Oggetto: [ID: 9296] Procedura di Valutazione di Impatto Ambientale (V.I.A.), ai sensi dell'art. 23 del D.Lgs. 152/2006, e s.m.i., relativa al progetto per la realizzazione ed esercizio di un impianto di produzione di energia elettrica da fonte eolica denominato "Monte Rosso" composto da 14 aerogeneratori da 6,6 MW, per una potenza complessiva di 92,4 MW e delle relative opere di connessione alla RTN sito nei Comuni di Putifigari e Ittiri (SS). Proponente: wpd Monte Rosso S.r.l. - Autorità Competente: Ministero dell'Ambiente e della Sicurezza Energetica (M.A.S.E.). Trasmissione pareri su integrazioni

Osservazioni su integrazioni e controdeduzioni

Procedura di Valutazione di Impatto Ambientale (V.I.A.) relativa al progetto per la realizzazione ed esercizio di un impianto di produzione di energia elettrica da fonte eolica denominato "Monte Rosso" composto da 14 aerogeneratori di potenza complessiva di 92,4 MW e delle relative opere di connessione alla RTN sito nei Comuni di Putifigari e Ittiri (SS).

Figura 1: Impianti fotovoltaici preesistenti, approvati od in istruttoria

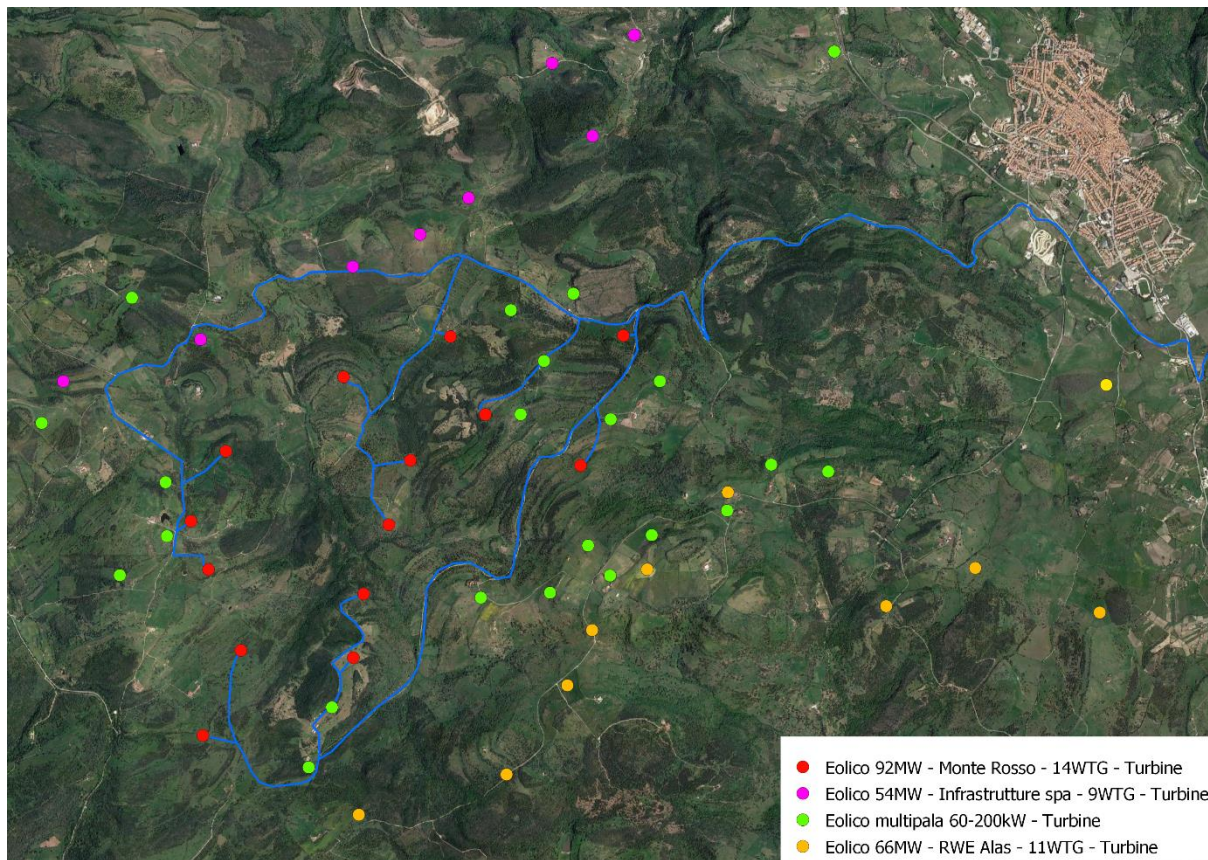
In merito alle interazioni dirette con altri impianti di medesima tipologia, si rileva come nelle medesime aree del progetto in istruttoria risultino già presenti od approvati altri impianti di analoga tipologia. In particolare risultano:

- Preesistenti numerose turbine di ridotte dimensioni (potenza unitaria compresa tra 60 e 200 kW);
- L'impianto proposto dalla società Infrastrutture S.p.A. (n. 9 aerogeneratori – Potenza complessiva 54 MW), attualmente in fase di istruttoria presso il M.A.S.E.;
- L'impianto proposto dalla società RWE (n. 11 aerogeneratori – Potenza complessiva 66 MW), che ha ottenuto la Delibera di compatibilità Ambientale con DPCM prot. DICA 0026091 O-4.8.2.8 del 27/09/2022;

Si ravvisa, pertanto, l'opportunità che il proponente chiarisca l'aspetto della sovrapposizione con gli impianti menzionati e l'effettiva eventuale disponibilità delle aree di intervento;

Figura 2: Impianto in progetto e impianti in istruttoria – Area vasta

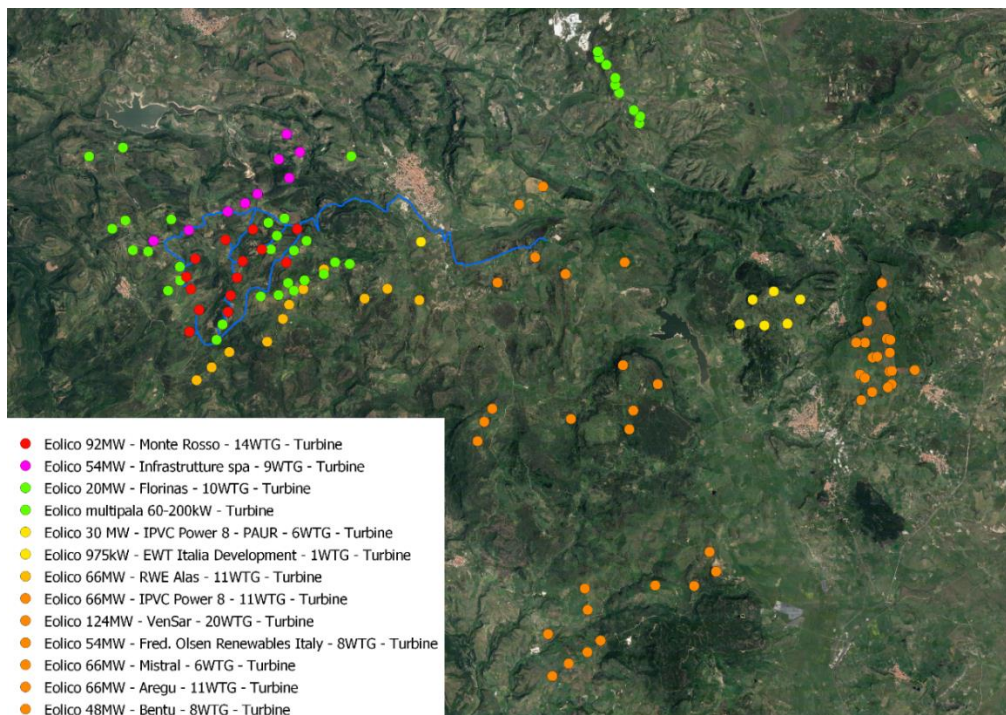
Il Proponente effettua una ricognizione degli altri impianti eolici nell'area di progetto (rif. Elab. Analisi dell'impatto cumulativo). La ricognizione, però, considera solo gli impianti preesistenti, e una minima parte di quelli attualmente in istruttoria. Nell'intorno delle aree di progetto, infatti, risultano in istruttoria anche i seguenti impianti:

Al fine di valutare correttamente i possibili impatti dell'opera, è necessario che gli impatti cumulativi vengano valutati tenendo conto di tutti gli impianti esistenti ed in istruttoria, su tutte le componenti ambientali, in particolare Biodiversità (soprattutto avifauna e chiroterofauna) e Suolo. La valutazione

andrà effettuata, oltre che sugli aerogeneratori, anche sul cumulo di tutti gli altri interventi previsti (elettrorodotti, cabine, strade) anche per una complessiva valutazione degli effetti sinergici di consumo di suolo, perdita di naturalità, impatti su specie arboree di pregio, ecc.
